ANEXO Observaciones a Proyecto “Ampliación SE Liqcau 220/110 kV” NUP 5084

A continuación, se presentan las observaciones de Kelti S.A. a los antecedentes presentados por Edelnor Transmisión S.A. (“ETSA”) para promover, mediante el Artículo 102, la ampliación de la S/E Liqcau para la conexión de nuevos consumos asociados a un nuevo sistema de impulsión de agua para Minera Zañavari, el cual tiene entrada en operación aproximadamente en diciembre del 2027 con una demanda de 12 MW.

Figura 2: Paño línea 1x110kV S/E Liqcau – S/E de Bombeo N°1

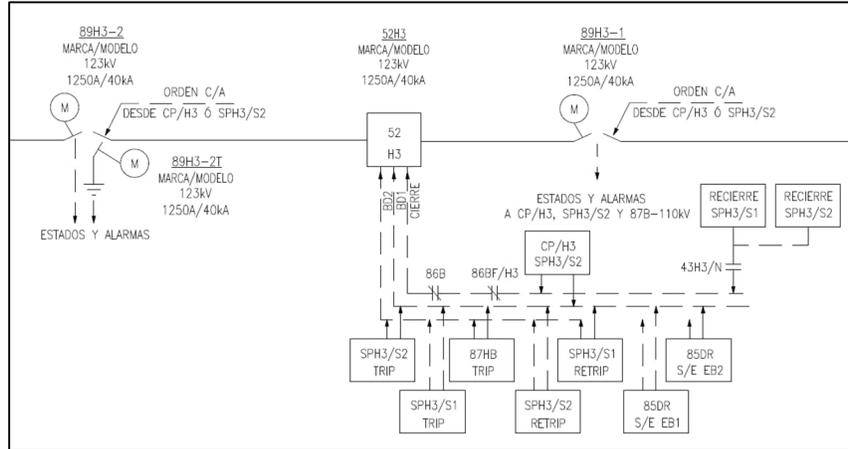
- j) En el Plano DUF, los paños indicados en la ampliación de barra tienen el mismo nombre, tanto el paño que va a la línea 1x110kV S/E Liqcau – S/E de Bombeo N°1, como el paño futuro, ambos tienen el nombre paño "H3".
